CSN-864.26

ACTA DE INSPECCION

D. [REDACTED] Inspector Residente e Inspectora Residente Adjunto, respectivamente, del Consejo de Seguridad Nuclear (CSN), en la Central Nuclear de Almaraz, sita en el Termino Municipal de Almaraz (Cáceres).

Certifican: Que han realizado inspecciones a las actividades realizadas por el Titular de la Central Nuclear de Almaraz durante los meses de julio, agosto y septiembre del año dos mil siete. Estas comenzaron el día 1 de julio y finalizaron el día 30 de septiembre.

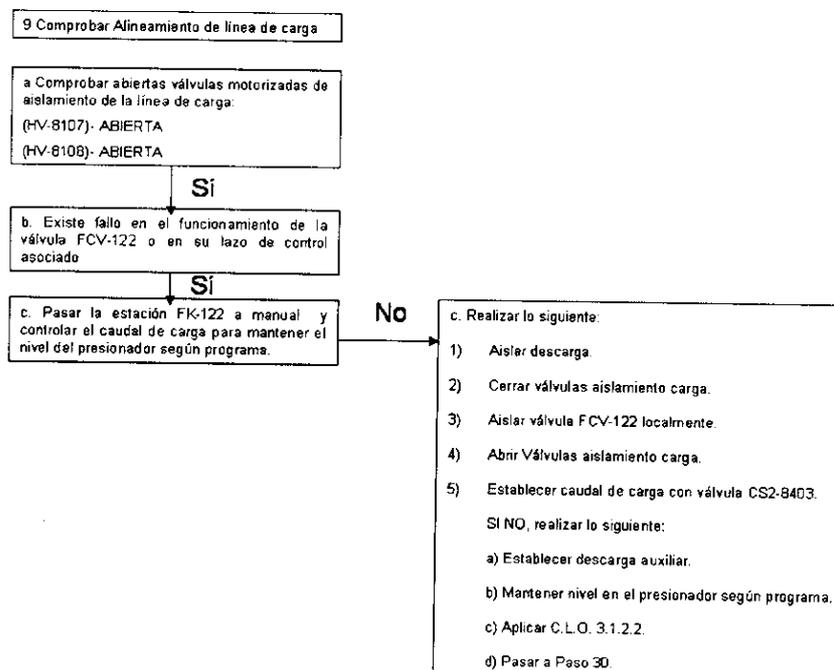
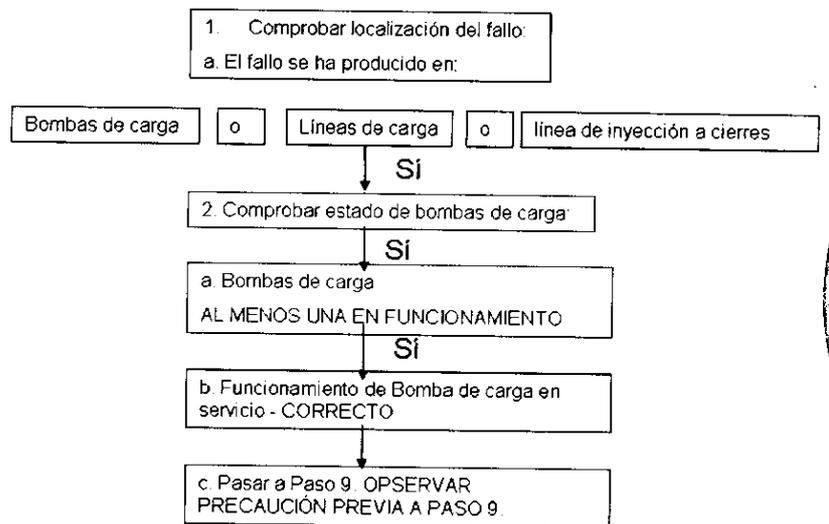
11/08/07. ISN-nº3(2)-11-08-07. Durante las acciones derivadas del suceso (véase apartado PT-IV-226) se aplica POA:

POA2-ARCS-03 'Fallo en el sistema CVCS', con condición de entrada al mismo (apartado (b) Síntomas o condiciones de entrada), lo que se especifica en el punto 5: *Variación de nivel en el presionador.*

Siguiendo el POA:

Tras recuperar el nivel en el presionador, se pone de nuevo en servicio la carga y descarga y se retira la descarga auxiliar.

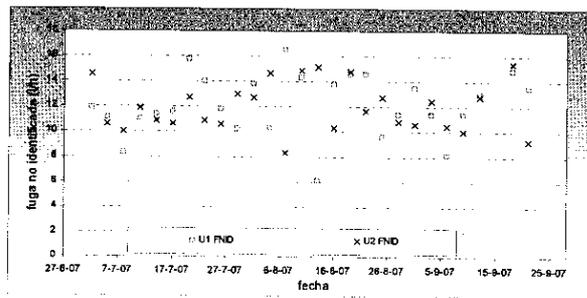
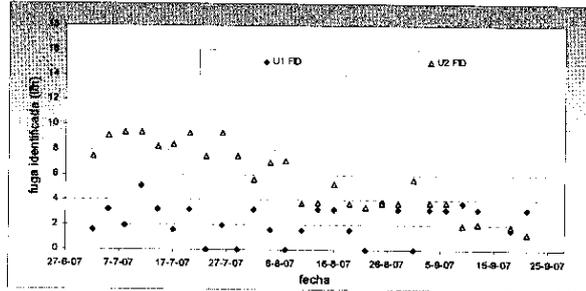
El indicador de presión diferencial asociado a CC2-HX-01 A y CC1-HX-01B se encuentra en la zona amarilla de la indicación con señal luminosa de alarma en $\Delta p > 30$ mbar, que no puede ser reconocida.

El indicador de presión diferencial asociado a CC2-HX-01B no marca valor alguno con el equipo en marcha.
